Vi treng fleire opplysningar før vi kan handsame søknaden - gbnr 338/88 Refskar

Tiltak: Naust
Byggjestad: Gbnr: 338/88
Tiltakshavar: Rune Løkven Skår
Ansvarleg søkjar:

Kartutsnittet under viser din eiendom, samt arealformål fiske (blått) og arealformål småbåthavn FL_18 (grønt):

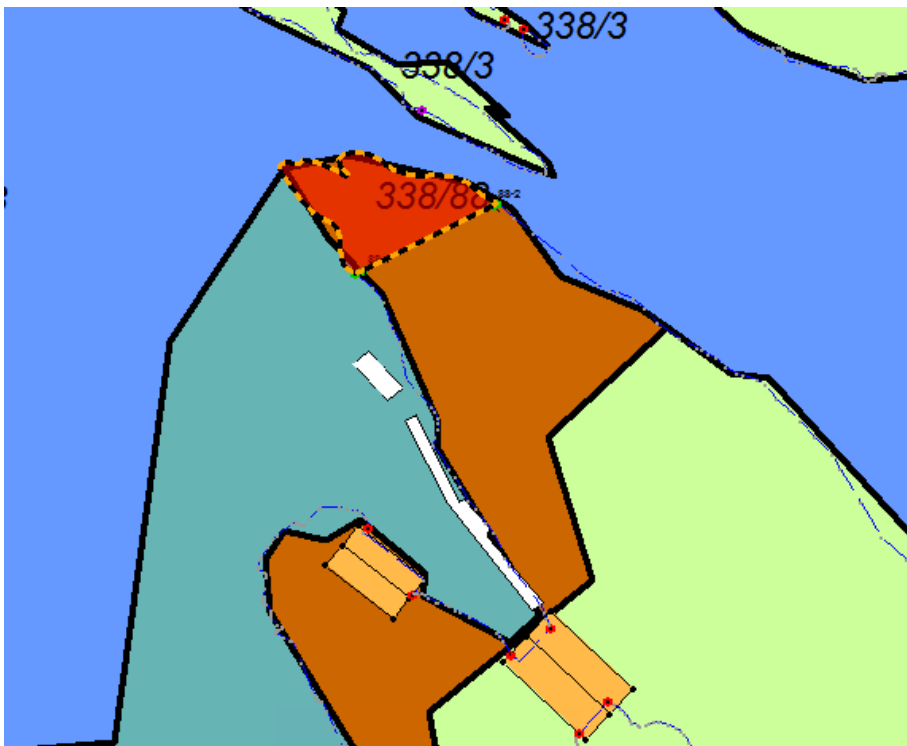
Utifra innsendt situasjonskart er plassering av båttslippet innenfor arealformål bruk og vern av sjø og vassdrag, med tilhørande strandsone/ fiske (6300), se føresegn 3.3.2 i kommunedelplan for Meland. Etablering av flytebrygge er ikke i samsvar med arealformålet, og det må derfor søkes om dispensasjon.

Videre går det byggegrense mot sjø i arealformålet naust, og det må også søkes om dispensasjon fra dette for etablering av flytebrygge her.

Dersom flytebrygge blir søkt plassert i området satt av til småbåthavn (grønt område), er det i samsvar med arealformålet, men for areal som bl.a. er satt av til småbåthavn er det krav om reguleringsplan før tiltak som krever søknad og løyve etter pbl § 20-2, jf. § 20-1 kan tillates, jf. føresegn 1.2.1 i kommunedelplan for Meland.
